# PM FUNÄSDALEN 8:112 REVIDERAD SYSTEMLÖSNING FÖR DAGVATTENHANTERING

## 1. Bakgrund

Figur 1. Justerad systemlösning för dagvatten (revidering av Figur 18 i dagvattenutredningen).

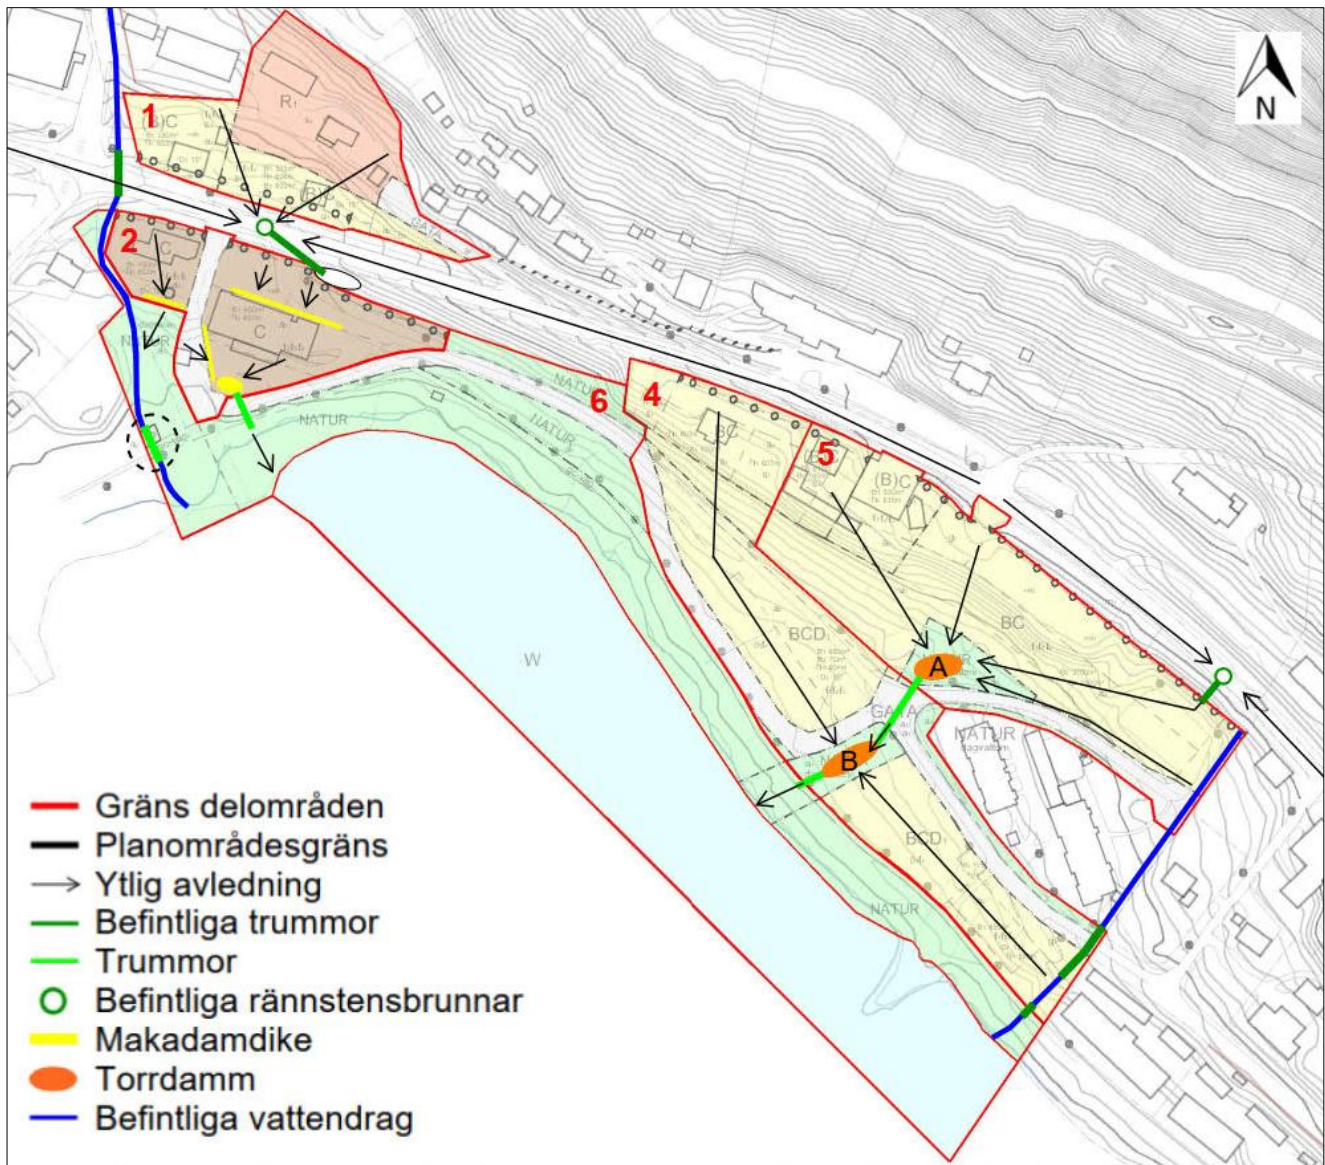
- Delområde 3 (inkl föreslagen dagvattenhantering i makadamdiken) har utgått eftersom den parkering som den innefattade har tagits bort från plankartan. De västra delarna av delområde 3 utgörs nu av naturmark och ingår i delområde 6. De östra delarna av delområde 3 utgörs nu av vägyta samt område för bostäder/centrum/vårdboende och ingår i delområde 4.
- Delområde 4 och delområde 5 har utökats för att innefatta fastigheter intill Rörosvägen som nu ingår i planområdet.
- Intill befintlig bäck längs med den västra planområdesgränsen finns nu en parkeringsyta i plankartan. Därför har trumman under GC-vägen förlängts för att även passera under parkeringsytan (streckad cirkel i Figur 1).

Eftersom delområde 4 och delområde 5 har utökats så har den reducerade arean inom dessa områden beräknats på nytt, och även ytbehovet för torrdamm A och torrdamm B dit dagvatten från dessa delområden föreslås att ledas. I Tabell 1 redovisas nya siffror för reducerad area samt för ytbehov för torrdammarna. Storlekarna på torrdamm A och torrdamm B i systemlösningen i Figur 1 har utökats till de areor som redovisas i Tabell 1.

Figur 2. Justerat flödesschema över föreslagen systemlösning för dagvatten (revidering av Figur 19 i dagvattenutredningen).

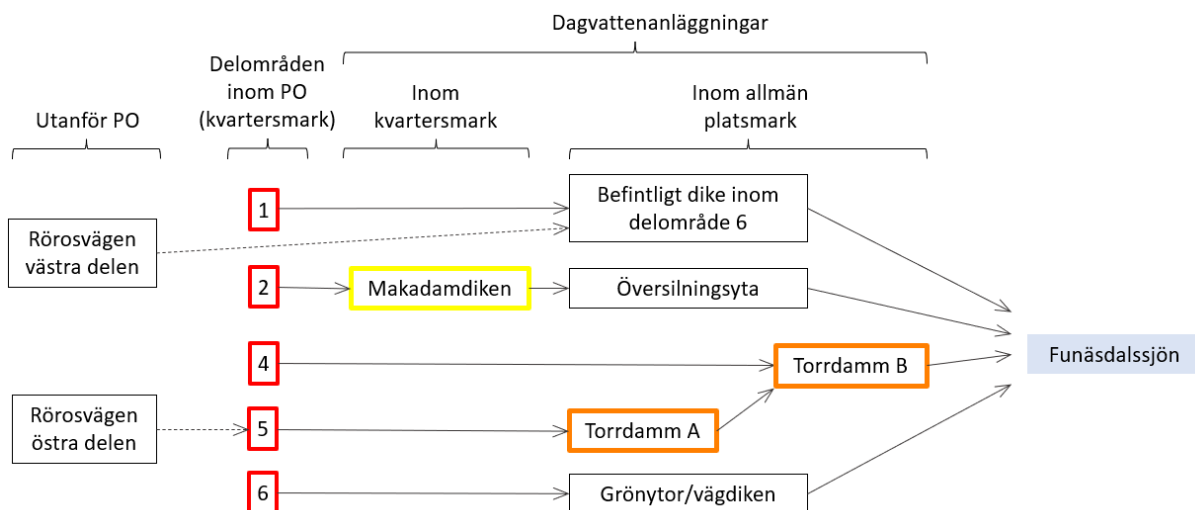
I Figur 1 och Figur 2 redovisas den reviderade systemlösningen för dagvattenhanteringen inom planområdet. Denna skiljer sig från systemlösningen som redovisas i dagvattenutredningen enligt punktlistan nedan. Föreslagen dagvattenhantering för delområde 1 och delområde 2 är oförändrad.
